Beilage zur Installationsanleitung für Vaillant Thermoblock-Geräte mit 220 V Druckdose

Wichtige Hinweise um Austausch der Leiterplatte (Luftüberwachung) in Sonderausführung

VC/VCW turbo 27/10

Werkseitige Ausrüstung mit der Leiterplatte (Luftüberwachung) in Sonderausführung (A1).

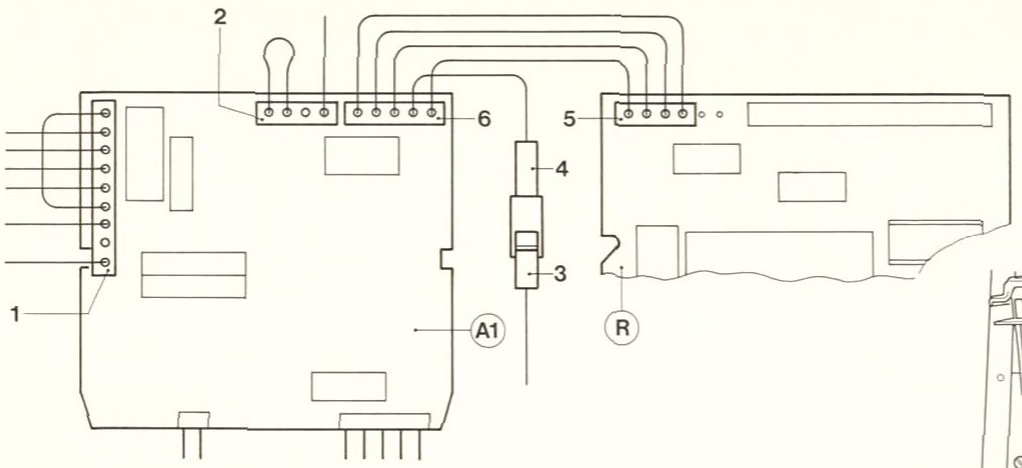
Dieser Vaillant Thermoblock ist werkseitig mit einer Sonderausführung der Leiterplatte (Luftüberwachung) im Schaltkasten ausgerüstet.

Im Austauschfall ist als Ersatz die Normalausführung der Leiterplatte (Luftüberwachung)
— Ersatzteil-Nr. 13-0267 — einzubauen.

Hierbei ist gemäß umseitiger Abbildung folgende Umverdrahtung auf der auszutauschenden Leiterplatte, sowie auf der im Schaltkasten vorhandenen Reglerplatte, vorzunehmen.

— Schaltkasten öffnen und Leiterplatte (Luftüberwachung) in Sonderausführung Ⓐ1 auszubauen.

— Stecker 1 (9-polig) und Stecker 2 (4-polig) abziehen.
werden wieder benötigt.

— Stecker 6 (5-polig) abziehen und Steckverbindung (3/4) lösen.
werden nicht mehr benötigt.

— Stecker 5 (4-polig) abziehen.
wird nicht mehr benötigt.

— Ersatzteil-Leiterplatte Ⓐ2 anstelle der ausgebauten Leiterplatte Ⓐ1 einbauen;
hierbei:

— Stecker 1 (9-polig) aufstecken
Steckkontakte 7 sind nicht belegt.

— Stecker (2) auf Reglerplatte Ⓡ aufstecken.

— Steckverbinder (3) bleibt unverdrahtet.
